DETERMINAZIONE DEL DIRIGENTE SERVIZIO VIA/VINCA 7 ottobre 2024, n. 536

[ID VIP 10330] - Parco per la produzione di energia elettrica alimentato da fonte solare fotovoltaica con potenza nominale pari a 73,65 MW integrato ad un progetto di utilizzazione agronomica del fondo e delle relative opere di connessione alla RTN, da realizzarsi nel Comune di San Giorgio Jonico (TA).

Proponente: SAN GIORGIO JONICO S.R.L.

Relazione tecnica a supporto dell'istruttoria sul progetto
ID_VIP 10330

Fig. 1 - Ubicazione del progetto rispetto ad altri impianti

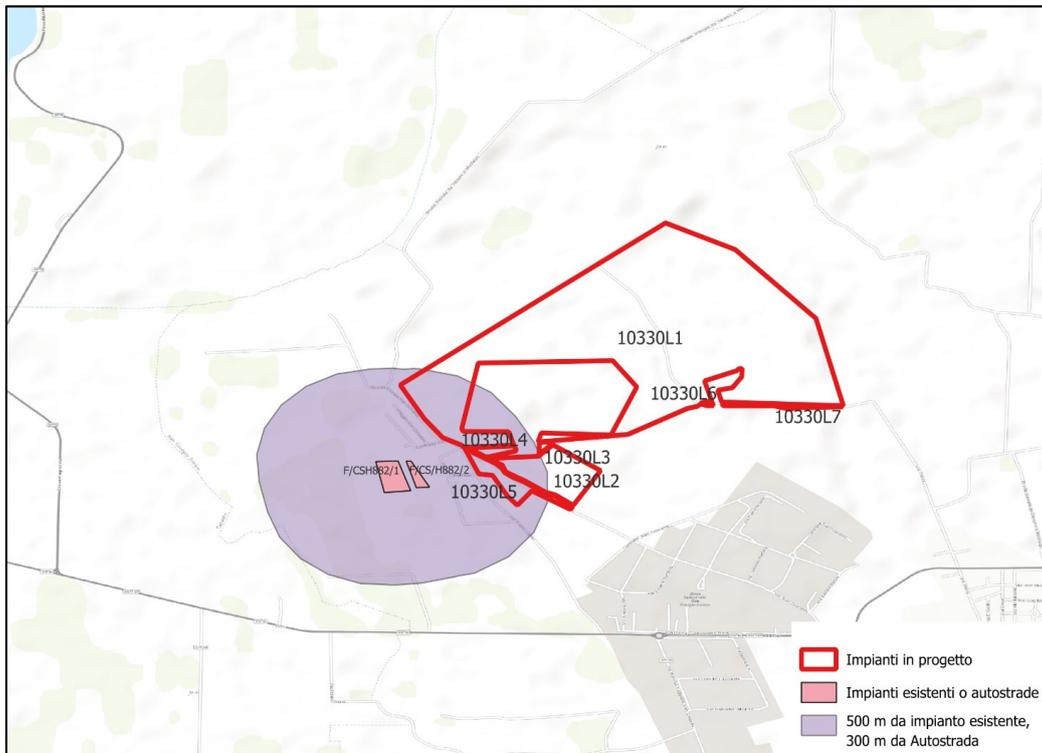
L'area dell'impianto **ricade per piccola parte** nelle casistiche di cui all'art. 20, co.8, (lett. c ter 2) D.Lgs..199/2021, in quanto parte dell'impianto dista meno di 500 metri dagli impianti fotovoltaici già realizzati denominati F/CS/H882/1 e 2. Si veda in proposito la fig. 1.

Fig. 2 - Ubicazione dell'impianto rispetto ai beni tutelati dal PPTR

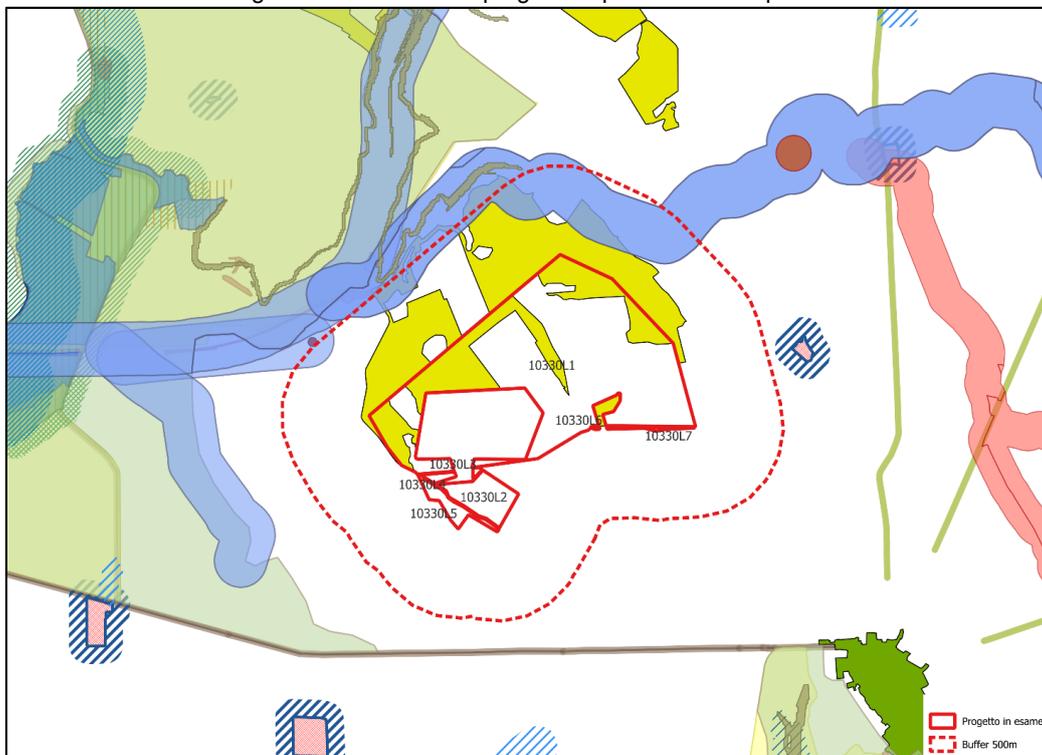
Nella fascia di rispetto di beni sottoposti a tutela (500 metri per gli impianti fotovoltaici, lett. c quater della norma richiamata), dall'analisi del PPTR, si rilevano i seguenti ben (fig. 2):

- Layer: BP - Fiumi, torrenti, corsi d'acqua iscritti negli elenchi delle acque pubbliche (150m):
 - TA1002, Canale Riso o Controfosso di sinistra del canale Aiello
 - LE0020, Canale La Cicena,
- Layer: UCP - Sorgenti (25m) ID: 74, FONTE: Sorgente SIM PTA, Nome: Riso
- Layer: UCP - Prati e pascoli naturali (2 occorrenze)

Trattasi di beni che **non** sono sottoposti a tutela ai sensi della parte seconda oppure dell'articolo 136 del decreto legislativo 22 gennaio 2004, n. 42; pertanto, risulta **applicabile** la condizione della lettera c quater dell'art. 20, co.8, D.Lgs. n.199/2021. L'area dell'impianto risulta quindi, in termini generali, idonea alla realizzazione dell'intervento ed il progetto risulta candidabile ad eventuali future semplificazioni nell'iter amministrativo.

Fig. 3 - Ubicazione rispetto alle aree non idonee di cui al RR/24/2010

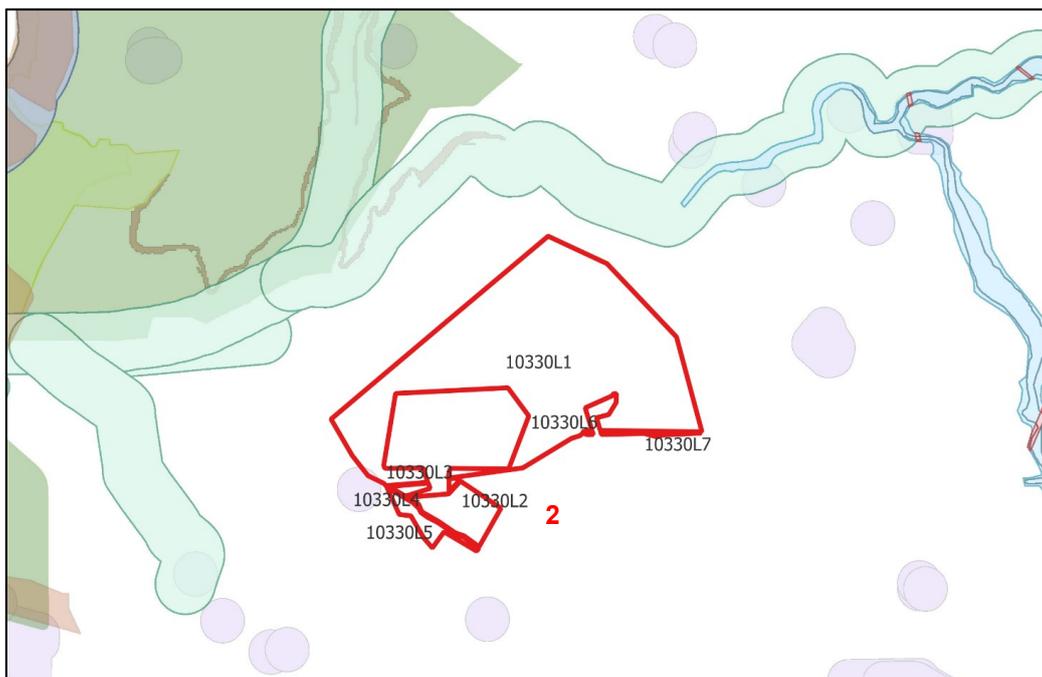
Come osservabile in Fig. 3, l'area dell'impianto non ricade in area "non idonea" ex RR 24/2010, eccetto una minima parte a Sud Ovest, ove si sovrappone parzialmente con l'area buffer relativa ad un sito segnalato nella Carta dei Beni: SITO_POI 5, TA000319, Cripta presso Masseria San Giovanni, Conservato parzialmente. Le aree non idonee sono state escluse dall'impianto.
